NORRØNA MARINA

UAVHENGIG KVALITETSSIKRING NVE 1/2019

Prosjektnummer: 25090		Rapportnummer: RIG-NOT-01		Dato: 08.08.2025	
Oppdragsgiver: Varde Eiendom AS		Rådgivende foretak: Grunnteknikk		Kopi:	
Prosjekt: Norrøna marina					
Sammendrag: Terraplan AS er engasjert av Varde Eiendom AS for å utføre en uavhengig kvalitetssikring i forbindelse med prosjektet Norrøna marina i Moss kommune. Grunnteknikk er geoteknisk prosjekterende for Varde Eiendom AS, og har i den anledning utført en områdestabilitetsvurdering for prosjektet som ligger innenfor faresonen «Nordre Feste». Foreliggende rapport dokumenterer <u>uavhengig kvalitetssikring</u> av områdestabilitetsvurderingen i henhold til NVEs kvikkleireveileder 1/2019 Alle kommentarer fra første runde er besvart og lukket, og kontrollen er å anse som ferdigstilt. Det vises til Vedlegg A for fullstendig oversikt i verifikasjonsskjema.					
02	Fullført kontroll	08.08.25	AW	ABE	AW
01	Svar fra Grunnteknikk	04.05.25

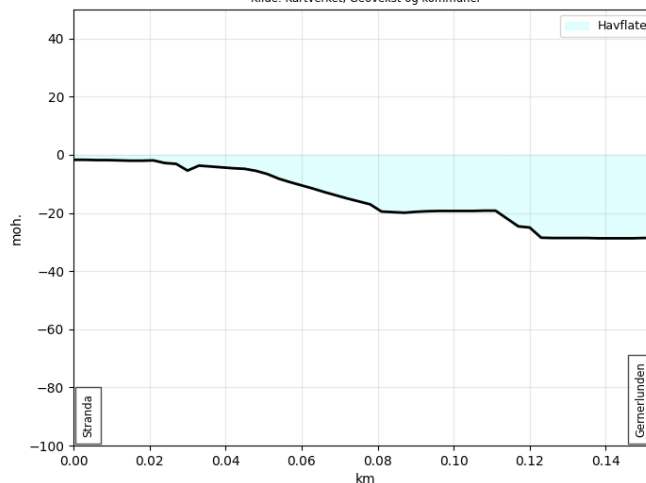
Hva er dette hakket (Figur 26 m.fl.)?

GT: Snitt i sjø fra Norgeskart viste dette hakket, og det er derfor tatt med. Vi diskuterte om det var sannsynlig internt også, men lot det være, da beregningene alt var fullført, og det ikke ble vurdert som avgjørende for resultatet.

TP: OK
